CIRCULAR Nº 2
02 de Septiembre de 2014

NORMATIVA MANDATORIA

TERMINALES DE CONEXIÓN DE POTENCIA EN INTERRUPTORES TERMOMAGNÉTICOSAPLICA EN TODA LA LÍNEA GENERAC:

Guardian Series, QT27 y SG Industriales, en toda su gama

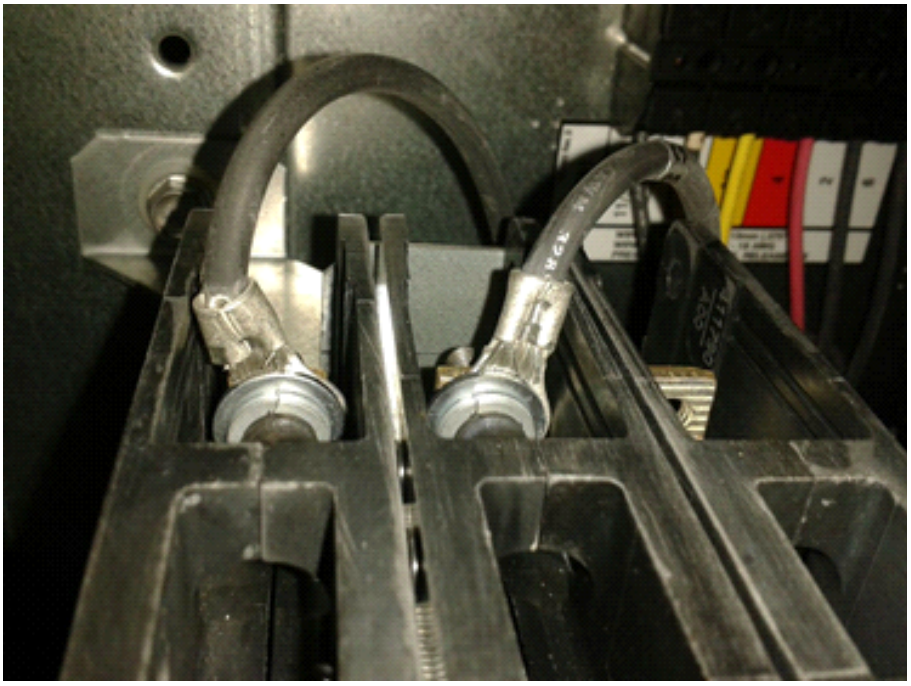
FALLA OBSERVADA: Se han encontrado terminales flojos de fases y de neutro.

El procedimiento consiste en reforzar el crimpeado de los terminales de salida de potencia (R S T) y terminales en el bloque de neutro.
Es indispensable controlar y repasar estos puntos de conexión, previo a la puesta en marcha del equipo.
Es recomendable controlar individualmente las conexiones, ya que los hilos de potencia no vienen identificados según rotación de giro.
Requerimientos para el procedimiento:

- Llave ALLEN de 4,5mm para los bornes de potencia
- Llave 14mm para borne de Neutro
- Terminales ajustables o soldables para cable de 6mm2.
